Radicado No.: 20241530203491

**RESPUESTAS A LOS COMENTARIOS  
DOCUMENTOS DE SELECCIÓN  
CONVOCATORIA PÚBLICA UPME 02-2024**

**SELECCIÓN DE UN INVERSIONISTA Y UN INTERVENTOR PARA EL DISEÑO,  
ADQUISICIÓN DE LOS SUMINISTROS, CONSTRUCCIÓN, OPERACIÓN Y  
MANTENIMIENTO DE LA NUEVA SUBESTACIÓN MAGANGUÉ 500 kV Y LÍNEAS DE  
TRANSMISIÓN ASOCIADAS.**

Figura 5-1. Ubicación de fases

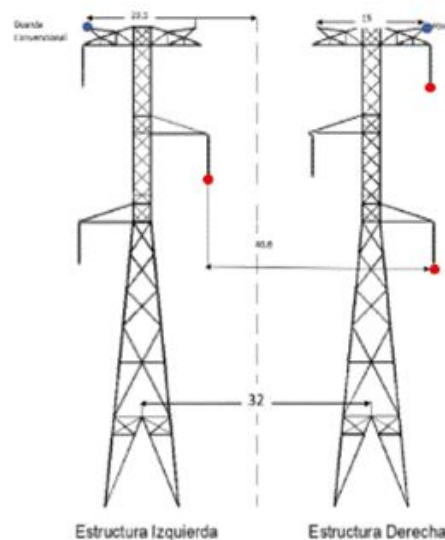
9. **Comentario. Anexo 1, numeral 4.45, página 20, renglones 19 a 40:** Solicitamos publicar las especificaciones de las transposiciones existentes y de la línea de transmisión Chinú-Copey 500 kV, con el fin de determinar la necesidad de implementar transposiciones o de reubicar las existentes para mantener los valores límite de desbalance exigidos.

20241110168752, la cual está publicada en la página web de la presente Convocatoria en “*Documentos Relacionados / Información técnica / Respuesta Carta UPME*”, específicamente lo indicado en el numeral ix. “Información relacionada a transposiciones en la línea, si aplica”, donde se indica:

Se encuentran ubicadas en los municipios de Sincé, Zambranok y Ariguaní. A continuación las coordenadas y datos adicionales de las torres en transposición:

Se presenta la ubicación de las fases y cables de guarda, la altura de los conductores se determinó a través del plantío de la línea.
